ZP.271.37.2024

WYJAŚNIENIA I ZMIANA TREŚCI SPECYFIKACJI WARUNKÓW ZAMÓWIENIA

dotyczy: postępowania o udzielenie zamówienia publicznego pn. **Budowa psiego parku na osiedlu Północ-Tysiąclecie.**

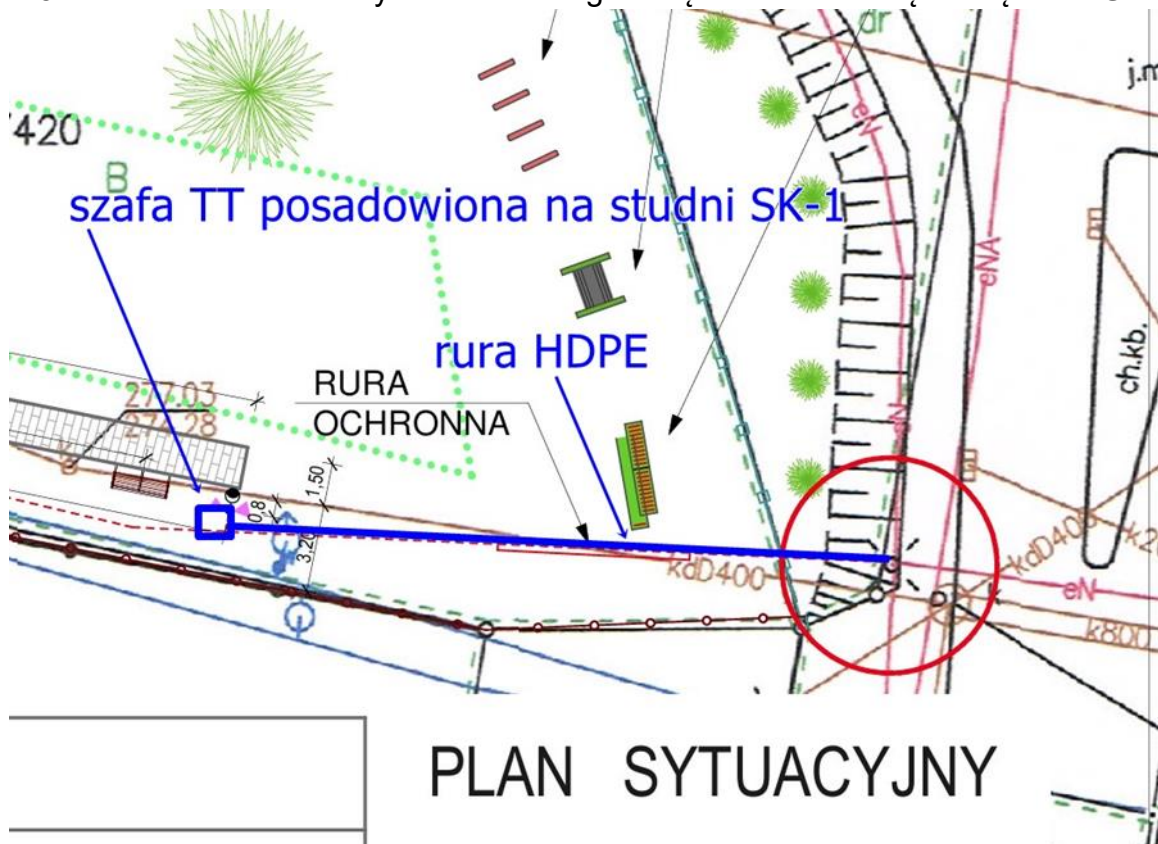
- Czy należy przewidzieć montaż Szafy Rack na Studni SK-1 wraz z wyposażeniem?
- Jeżeli Szafa Rack jest już zamontowana czy należy przewidzieć jej doposażenie?
- prośba o wskazanie miejsca lokalizacji szafy rack

W którym miejscu należy zamontować szafę rack? Proszę o uzupełnienie przedmiaru robót o szafę rack i jej wyposażenie.

Gdzie należy włączyć się do istniejącego monitoringu? W jakiej lokalizacji będzie odczyt z instalacji monitoringu?

1. **Szafa TT** rack 19" zewnętrzna posadowiona na studni **SK-1** wyposażona w grzałkę i termostat.
2. Szafa zlokalizowana na terenie obiektu – jak na załączonym rysunku.
3. Wykonać połączenie rurą **HDPE 40x3,7** ze studni **SK-1 (szafa TT)** do latarni, z której będzie brane zasilanie.
4. Do wykonanego połączenia wciągnąć światłowód **SM 6J** oraz kabel **UTP kat 6** (zewnętrzny żelowany do instalowanej kamery) – zostawić 10m zapasu światłowodu od strony słupa.
5. Światłowód zakończyć w szafie TT głowicą światłowodową ze złączami **SC/PC**.

Szafę TT należy posadowić na studni SK-1 zgodnie z powyższym rysunkiem. Przedmiar służy jedynie pomocniczo w przygotowaniu oferty.

Zamawiający dołączył schemat podłączenia powyżej oraz lokalizację szafy TT.
